Anlagen zur HWS-Einwendung - Thema: Aufhöhung rheinferner Deich Xanten-Birten

Stand: 10.11.2025

Wasserwirtschaftlichen Einfluss durch unterirdischen Bergbau am linken Niederrhein

Geländeprofil: Duisburg bis Xanten

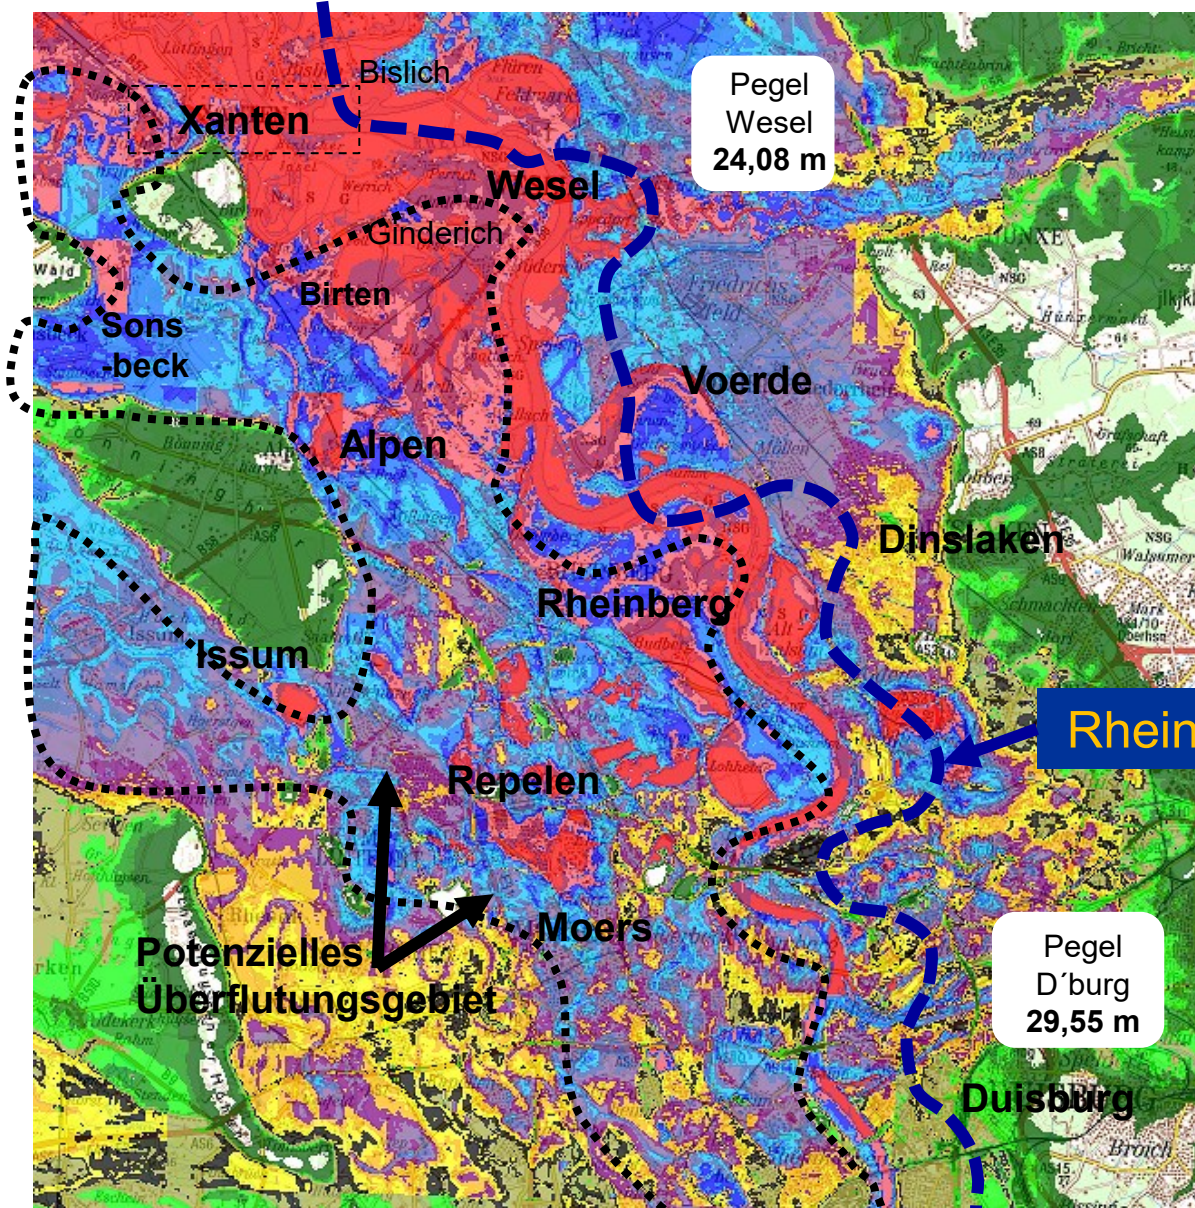
Anmerkungen zur worst case Situation:

1. Der Rhein verlässt sein Bett.
bzw. Starkregen über dem
Gebiet
2. Wasser sammelt sich in
Senkungen
3. Keine Grundwasser-
absenkung mehr
4. Wasser hat keinen Abfluss,
Grundwasser steigt an
5. **Überstauhöhe im
Senkungs-Gebiet ca.
0,5 bis 10 Meter**

Potenzielles Hochwasserrisiko für betroffene Einwohner

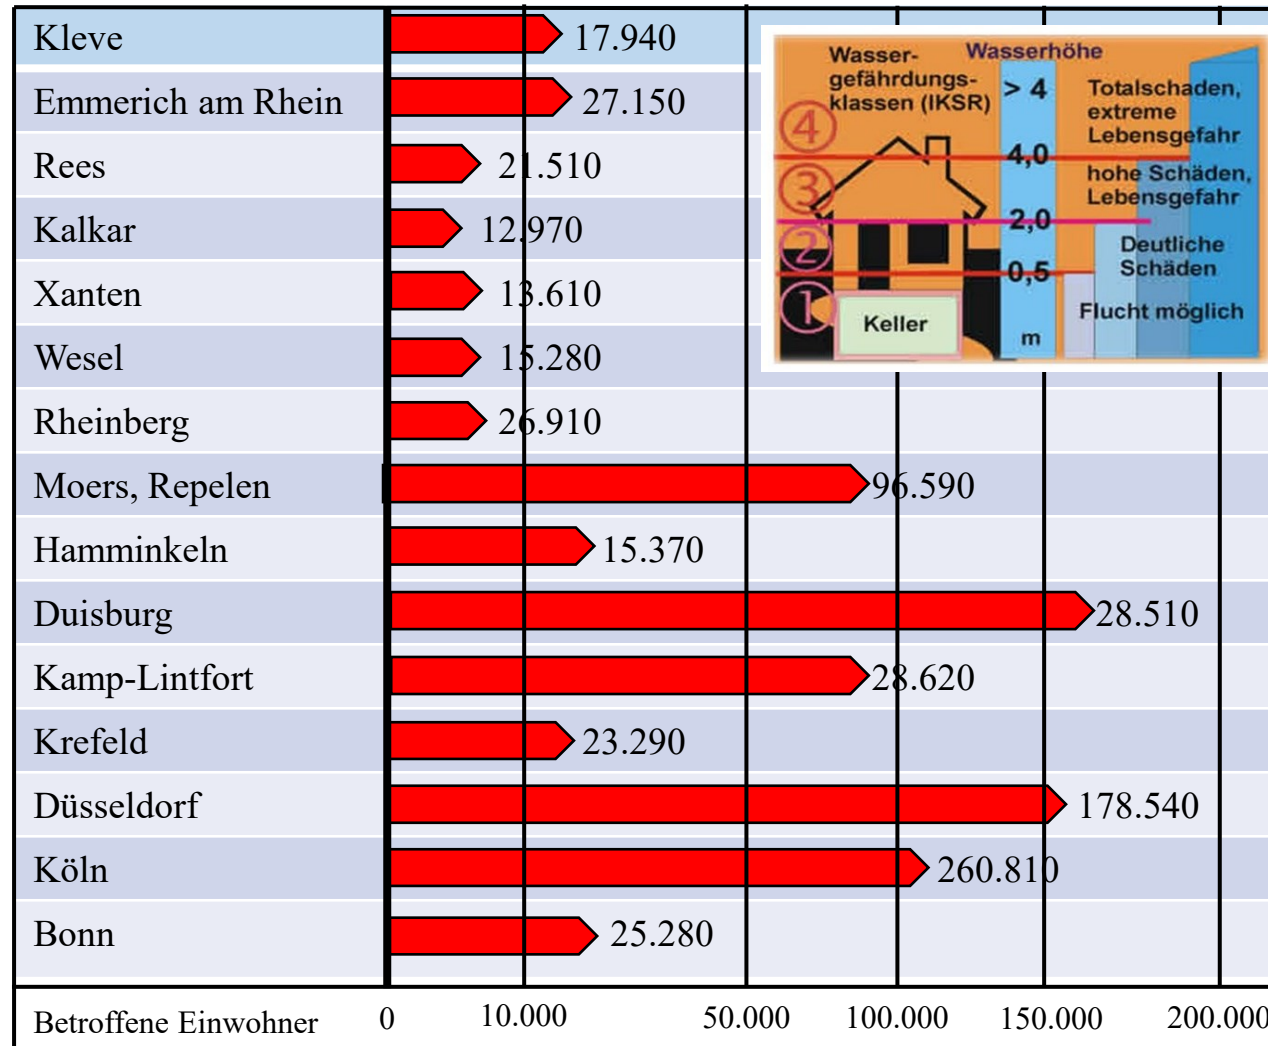
SOLLHÖHE-Bandeich:
 HQ500+Freiboard 23+1,5m
 Amtliche „Schutz-Höhe“

Geländeschnitt A-B (Stand 1999) – Blick ins Jahr 2100 (RBP_neu)

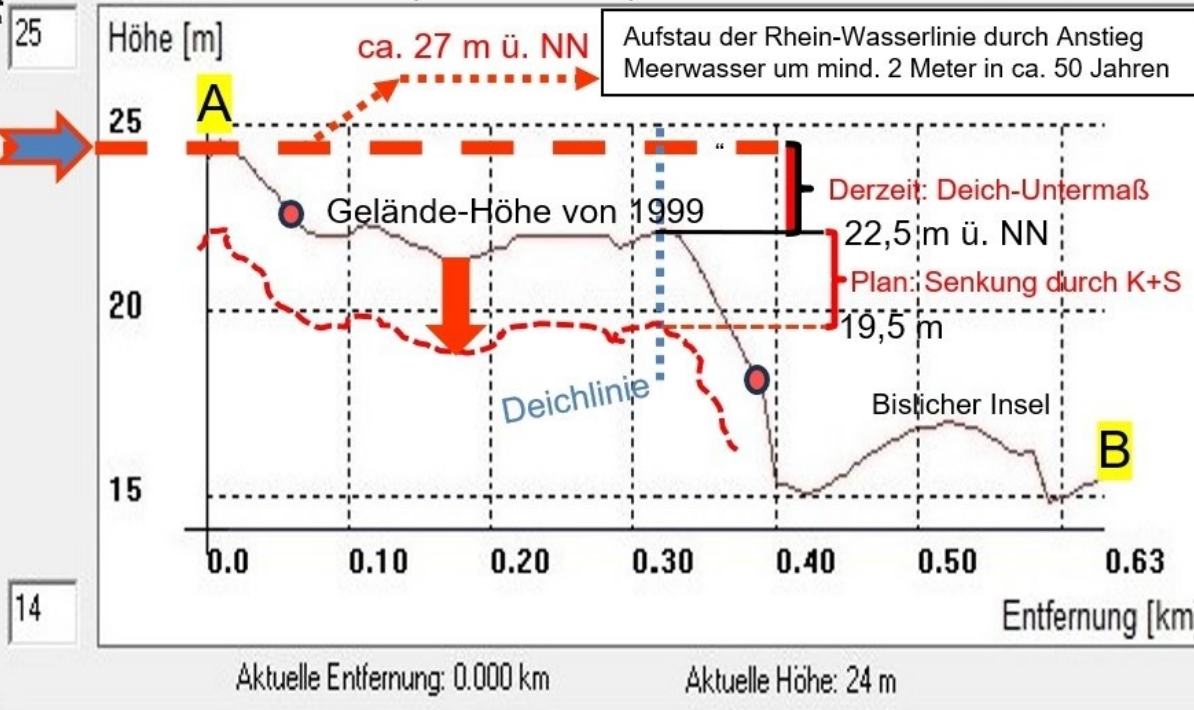
Konflikte:

- Fehlende Deichhöhe
- Geländesenkung durch Bergbau
- Senkungs-Schäden
- Grundwasseraustritt
- Nutzungs-Einschränkungen, Raum-Risiko
- Risiko-Erhöhung
- Stauwasser-Abfluss-Mängel
- Meerwasser-Anstieg bewirkt höhere Deiche und Grundwasserstände
